**Assunto:** Atendimento ao Parecer Técnico nº 11/2026-Codut/CGLin/Dilic. Processo IBAMA: 02001.027513/2023-88.

# PROJETO ITATIAIA

ATENDIMENTO AO PARECER TÉCNICO Nº 11/2026

**LINHAS DE TRANSMISSÃO (LTs) 500 kV GOVERNADOR  
VALADARES 6 – LEOPOLDINA 2 – TERMINAL RIO E  
AMPLIAÇÃO DA SUBESTAÇÃO (SE) TERMINAL RIO**

Figura 17: Em roxo, a alternativa 3. Os destaques na cor vermelha indicam desvios angulares no traçado da diretriz no sentido nordeste.

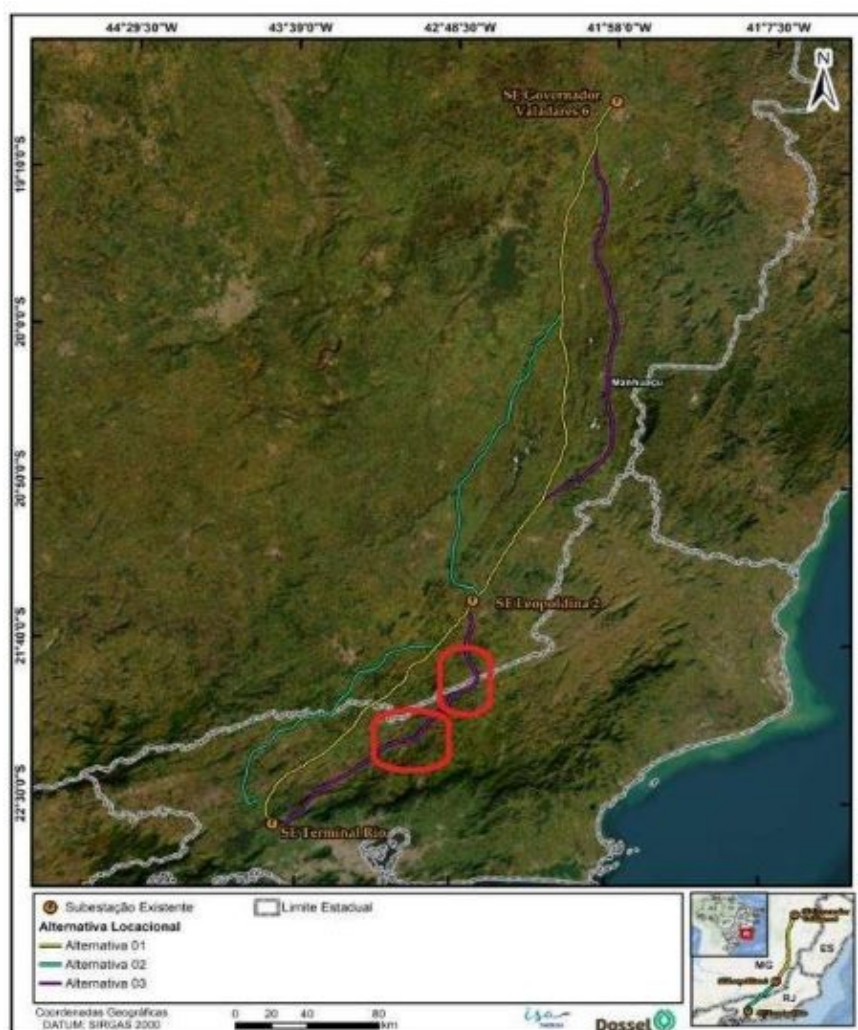
4.4.2. Inicialmente, utilizando a menor escala cartográfica de análise, que permite olhar o traçado entre Leopoldina 2 e Terminal Rio, percebe-se uma diferença entre as alternativas 1 e 3. A Alternativa 1 tem um traçado mais retilíneo e menos irregular. Por sua vez, a alternativa 3 serpenteia em mais trechos, mudando a direção angular em dois segmentos. A figura abaixo, retirada da página 3-11 do documento “Anexo 2 - Alternativas Locacionais Atualizado” (SEI nº 24479082), mostra a irregularidade da alternativa 3 em comparação com o traçado preferencial. Os destaques na imagem foram feitos por esta equipe da CODUT para mostrar os desvios angulares da Alternativa 3.

4.4.3. Percebe-se que as subestações Leopoldina 2 e Terminal Rio possuem a orientação NNE-SSO. Porém, a alternativa 3 tem dois pontos em que ela diverge para o sentido nordeste e leste, de forma que não leva em conta a racionalidade econômica do empreendimento e nem a melhor rota para localizar a linha de transmissão.

Figura 19: Intercepção da alternativa 3 na área urbana de Miguel Pereira. Fonte: Dossel Ambiental e Google Earth.

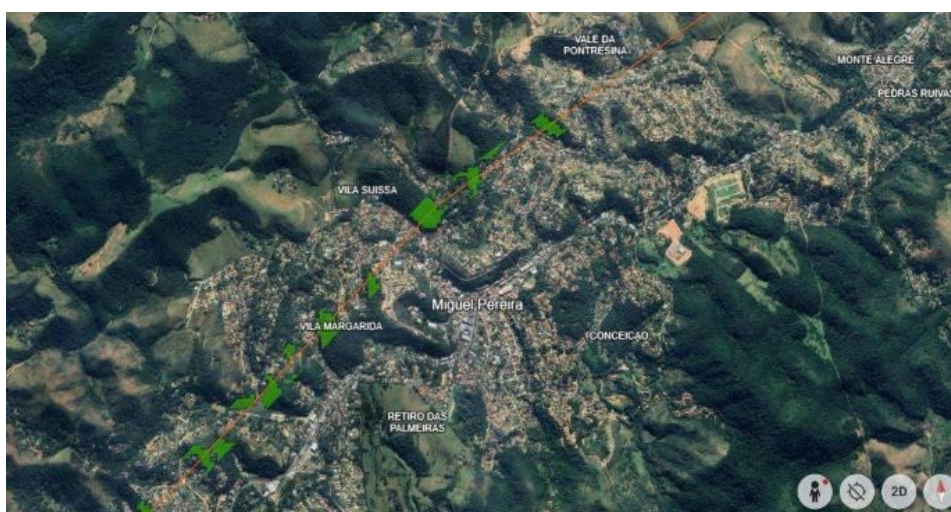
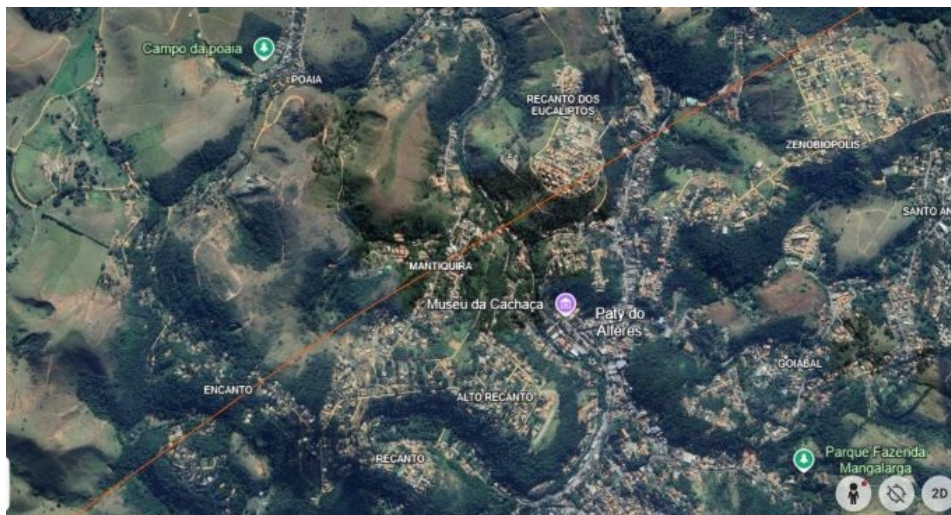
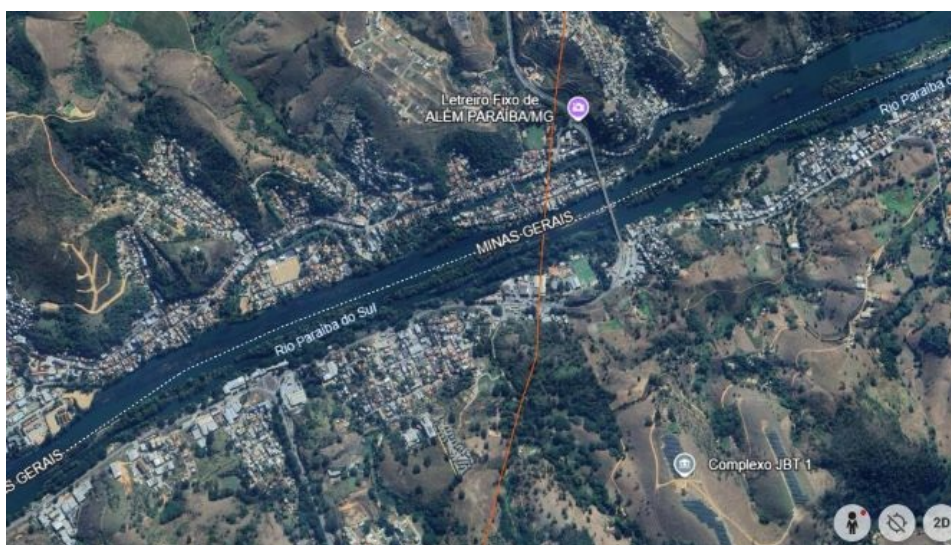
4.4.6. No entanto, a partir de 35km de distância da SE Terminal Rio, o traçado 3 intercepta trechos urbanos. O traçado foi realizado acompanhando uma parte da rodovia estadual RJ-125. No município de Conrado-RJ, a Alternativa 3 não cruza a área urbanizada, sendo ligeiramente desviada para evitar tal intercepção. Não obstante, o mesmo não ocorre com as áreas urbanas dos municípios de Miguel Pereira, Paty do Alferes, São José do Vale do Rio Preto, Sapucaia e Além Paraíba - este último localizado no estado de Minas Gerais. As imagens a seguir mostram a intercepção da Alternativa locacional 3 em trechos urbanos.

4.4.7. Destaca-se que os desvios angulares na direção E, NE e ENE acabam por cruzar áreas urbanas,

Figura 23: Alternativas 1 (verde), 2 (amarelo) e 3 (laranja) e a interceptação dessa última no Quilombo Boa Esperança. Fonte: Dossel Ambiental, Inkra, Google Earth.

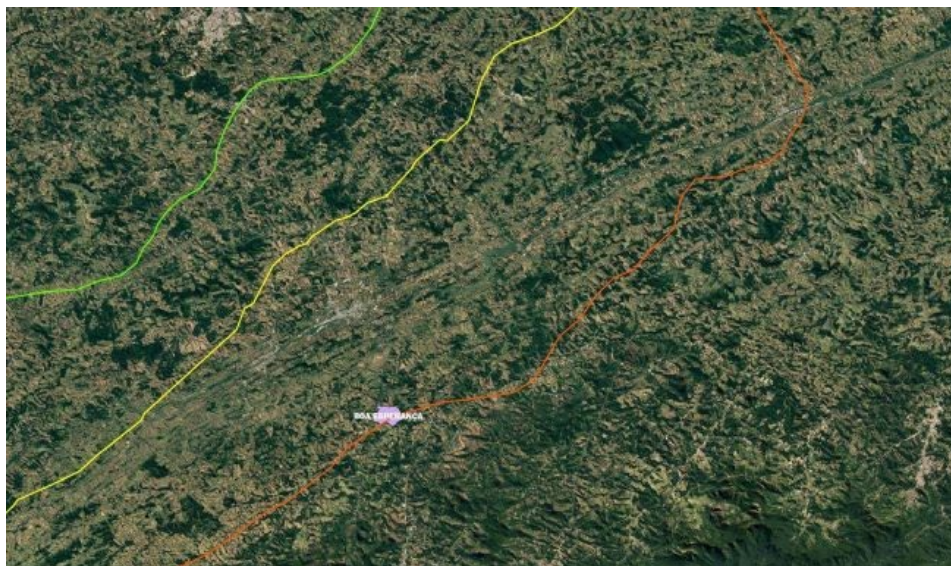
4.4.9. Ao se partir da Subestação Terminal Rio, antes de chegar no quilombo Boa Esperança, seria possível estabelecer uma rota de desvio no sentido noroeste, de forma a contornar o território ocidental do quilombo. A partir disso, a alternativa 3 poderia acompanhar a BR-040 em sua calha oriental.

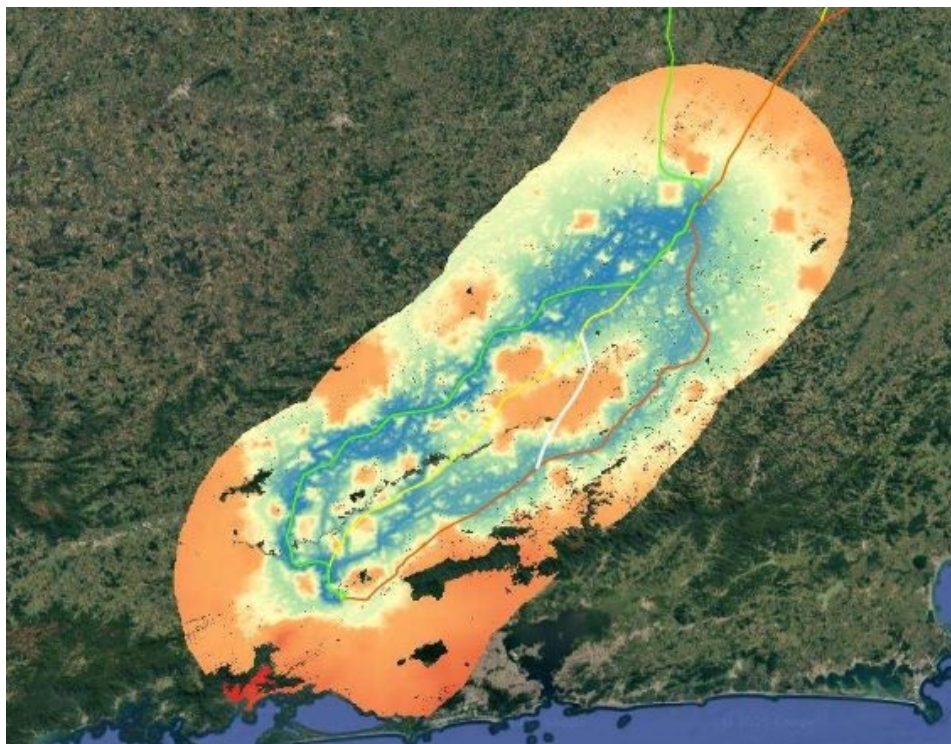
Figura 27: A imagem sobrepõe a modelagem espacial realizada pelo IBAMA (SEI 17219492) e as diretrizes enviadas pelo empreendedor e consultoria. Em branco, o desvio da alternativa 3 a fim de evitar arcos e curvaturas desnecessários e passagem por áreas urbanas. No centro do traçado em branco há uma concentração de tonalidade alaranjada, uma área de APCBIO, sendo perfeitamente aceitável a interferência neste trecho.

Figura 40: A alternativa 1 (amarelo), 2 (verde) e 3 (laranja) apresentadas no Estudo de Impacto Ambiental. Na cor preta são os possíveis traçados que questionam a objetividade das alternativas apresentadas.

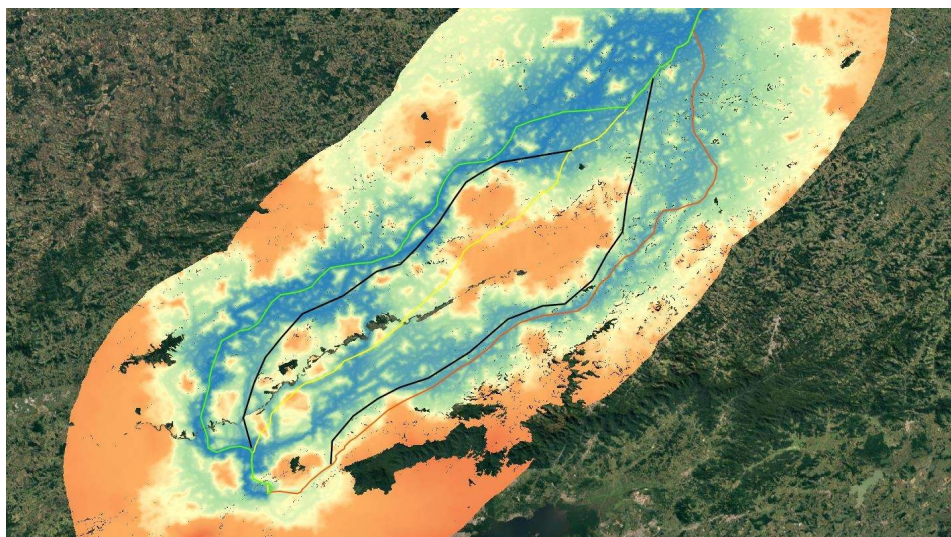
6.8. A imagem a seguir destaca dois traçados em preto que mostram uma eventual alternativa que leva em conta o menor custo do empreendimento e os corredores apresentados na modelagem espacial. Destaca-se que foi um traçado superficial, mas que mostra o enviesamento das diretrizes apresentadas no EIA.
